ცნობა

მისამართი: ქ. თბილისი, აკ. წერეთლის გამზირი №149, მდ. მტკვრის მარცხენა სანაპიროზე, დიღმის ხიდიდან ქსნის ქუჩისკენ ჩასასვლელ გზასთან

ფუნქციური დანიშნულება: მრავალფუნქციური კომპლექსი **III კლასი**

ობიექტის ადგილზე შემოწმებით (24.02.2014) დადგინდა:

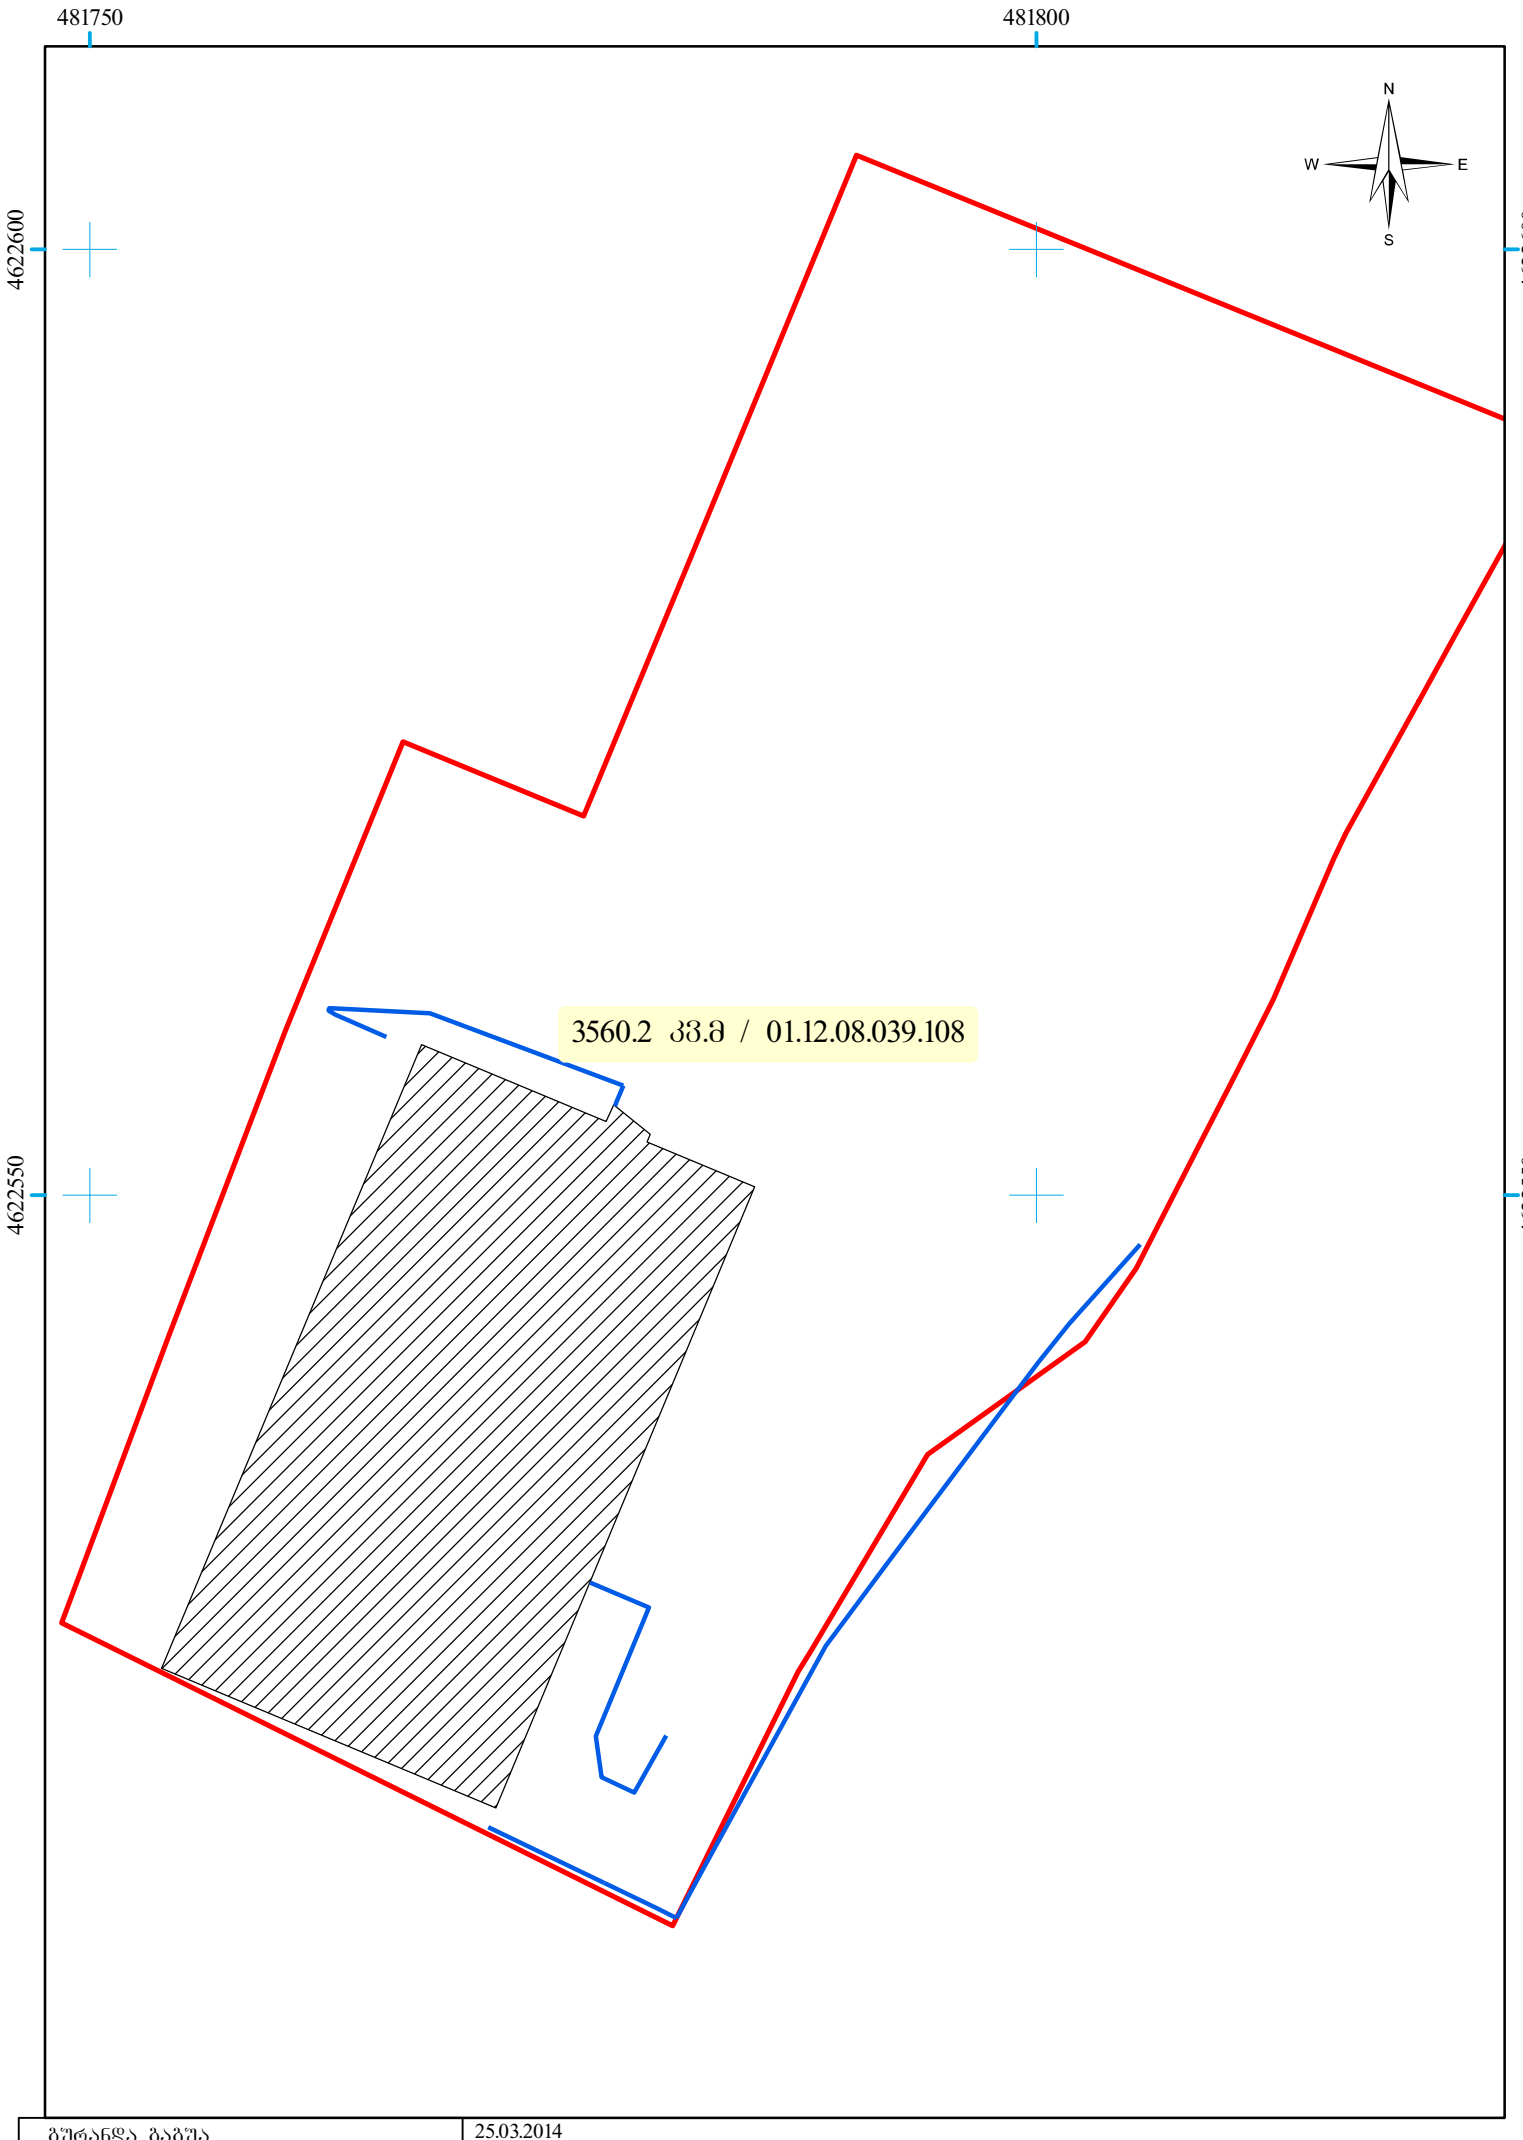
ფასადი „1-7": ამავე ნიშნულზე „4-5" მონაკვეთში კარის კარს მონაცვლებული აქვს ადგილი მარჯვნივ. +12.0 ნიშნულთან „1-2" და „5-6" მონაკვეთებში დამატებულია ფანჯრები. +8.10 ნიშნულზე „4-4" ღერძთან შეცვლილია ვიტრაჟის ნახატი. „1-1" ღერძის მარცხნივ გაუქმებულია სვეტი და დეკორატიული ფორმები. გაუქმებულია ხის ჟალუზები.

ფასადი „7-1": +9.10 ნიშნულზე ოთხი ფანჯარა გაყოფილია შუაკედლისებით. +2.95 ნიშნულზე „6-5" მონაკვეთში ორი ფრამუგის ნაცვლად მოწყობილია ფანჯარა. „2-1" მონაკვეთში შეცვლილია კარის გაბარიტი და ნახატი, აგრეთვე ბაქნის გაბარიტი, გარე კიბის მიმართულება და გაბარიტი. „7-7" ღერძის მარცხნივ გაუქმებულია დაბალი კედლის ნაწილი. ფასადზე დამატებულია ექვსი კონდიციონერი და ორი მილი.

ფასადი „ა-ე": „გ-დ" მონაკვეთში ნაწილობრივ შეცვლილია კედლის ფორმა. „გ-გ" ღერძთან დამატებულია წყალშემკრები მილის თავი.

ფასადი „ე-ა": „გ-ბ" მონაკვეთში დამატებულია ფანჯარა, ხოლო +8.10 ნიშნულზე „ბ-ბ" ღერძზე გაუქმებულია ვიტრაჟი. ამავე ნიშნულზე „ა-ა" ღერძის მარჯვნივ შეცვლილია კარის ნახატი. მეორე სართულზე გაუქმებულია ხის ჟალუზები.

„დ-დ" ღერძის გარეთ გაზრდილია მსუბუქი გადახურვის და მისი კარკასის გაბარიტი და ნახატი, აგრეთვე შეცვლილია დაბალი კედლების კონფიგურაცია და გაბარიტი. შეცვლილია გრუნტის ნიშნულები და ბაქნების ფორმა. +8.10 ნიშნულზე შეცვლილია მოაჯირების ნახატი. სახურავზე დამატებულია სავენტილაციო შახტები. პარაპეტის ნაწილზე მოწყობილია თუნუქის ფურცელი. ფასადებზე შეცვლილია ღებვის გაბარიტები. გაუქმებულია სარეკლამო წარწერები. არ არის მოწყობილი საყვავილეები, პარკირების ხაზები და დაუსრულებელია ტერიტორიის კეთილმოწყობა.

შენობის შიდა სივრცეში შეცვლილია კიბეების ნაწილის გაბარიტი, ნაწილზე დამატებულია მარშები და არ არის მოწყობილი მოაჯირები. -4.20 ნიშნულზე „2-2" და „3-3" ღერძებს შორის დამატებულია პანდუსი. სარდაფის სართულზე „3-4" მონაკვეთში „დ-დ" ღერძზე მოწყობილია ორი ღიობი.

ტექ. ხარვეზი: ფოტორენდერები ნაწილობრივ არ შეესაბამება ნახაზებს.

ღობე ნაწილობრივ სცდება საკადასტრო საზღვრებს.
